SOPRINTENDENZA SPECIALE PER IL PIANO NAZIONALE DI RIPRESA E RESILIENZA

*Oggetto:* **[ID: 9034]** Progetto di un impianto agrovoltaiico denominato "Bardi", della potenza di 18,275 MW e delle relative opere di connessione alla RTN, da realizzarsi nel comune di Brindisi (BR).  
Proponente: Taigete sol S.r.l.  
Procedura: Valutazione di Impatto Ambientale ai sensi dell'art. 23 del D.Lgs. 152/2006.  
**Parere tecnico istruttorio della Soprintendenza Speciale per il PNRR.**

L'impianto di progetto (in blu) e gli impianti realizzati (in giallo), autorizzati (in verde) e in corso di istruttoria (in rosso)  
 Elaborazione della SABAP BR-LE.

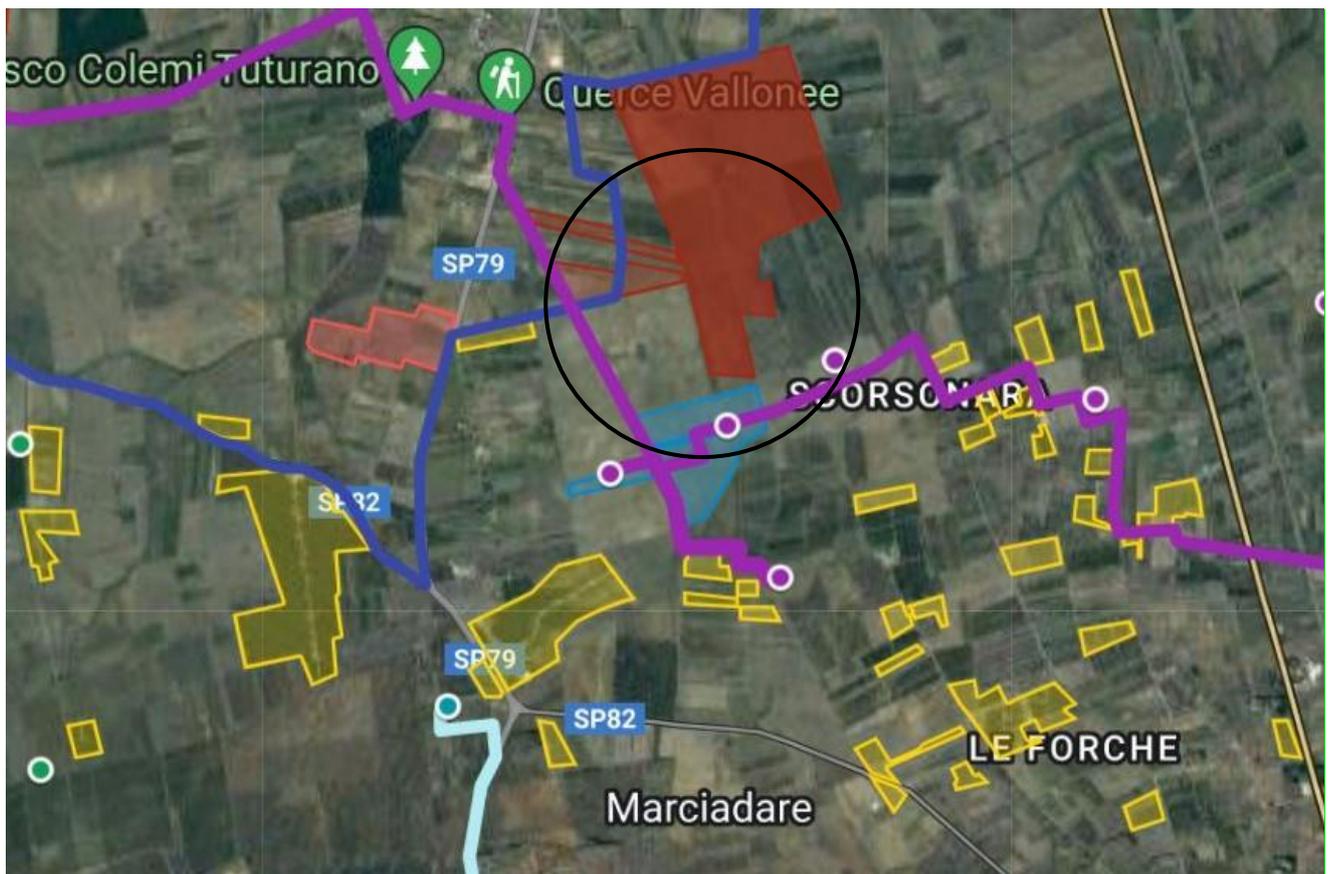
Nell'area vasta riportata nel S.I.A. si rileva la presenza di altri impianti fotovoltaici parte dei quali di notevoli dimensioni, che hanno già comportato un elevato consumo di suolo e una rilevante trasformazione della texture agricola.

Quanto affermato è supportato, oltre che dall'Anagrafica FER, anche dalle mappe sotto riportate elaborate dalla SABAP BR-LE, nelle quali sono graficizzati gli impianti, eolici e fotovoltaici. I suddetti impianti sono considerati anch'essi detrattori in quanto hanno già comportato un elevato consumo di suolo e una rilevante trasformazione della texture agricola.
